Sammenligning af tidligere projekt (9. september 2013) med
nuværende projekt

• Facaden langs Bernstorffsgade og krydset

Projektet som det ser ud nu

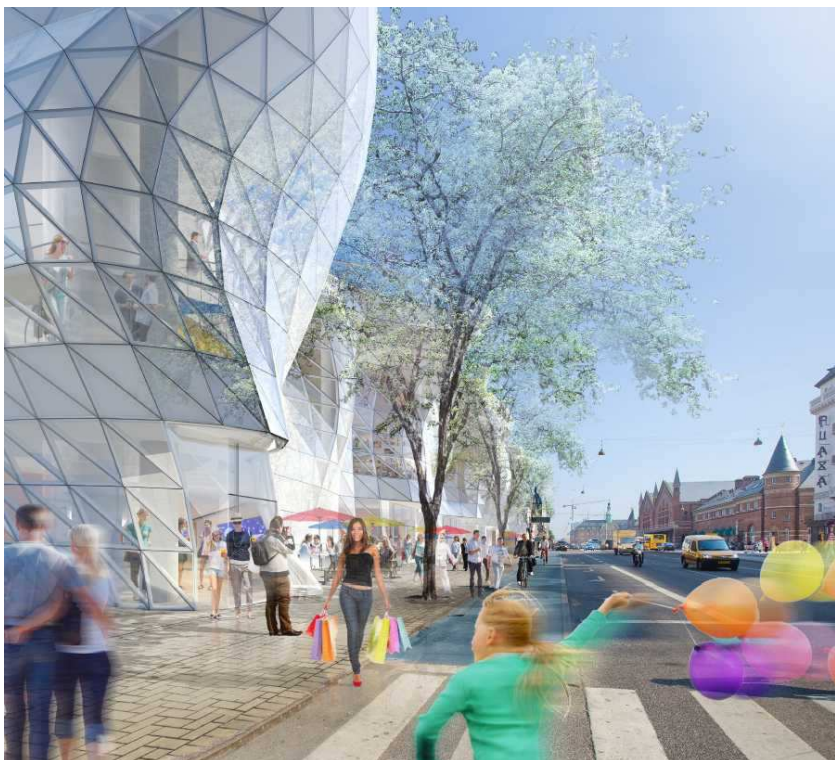
- Den bølgende glasfacade slutter ved 1. sal, så facaden mod terræn er mere rolig
- Glasfacaden bølger kun i én retning (lodret)
- Projektet spiller sammen med krydset Bernstorffsgade/Vesterbrogade, hvor den modstående bygning (Panoptikon) også fremstår med et afrundet hjørne

- *Detaljeringen i glasfacaden herunder solafskærmningen skal viderebearbejdes, så det sikres, at den bølgede glasfacade fremstår let og svævende*
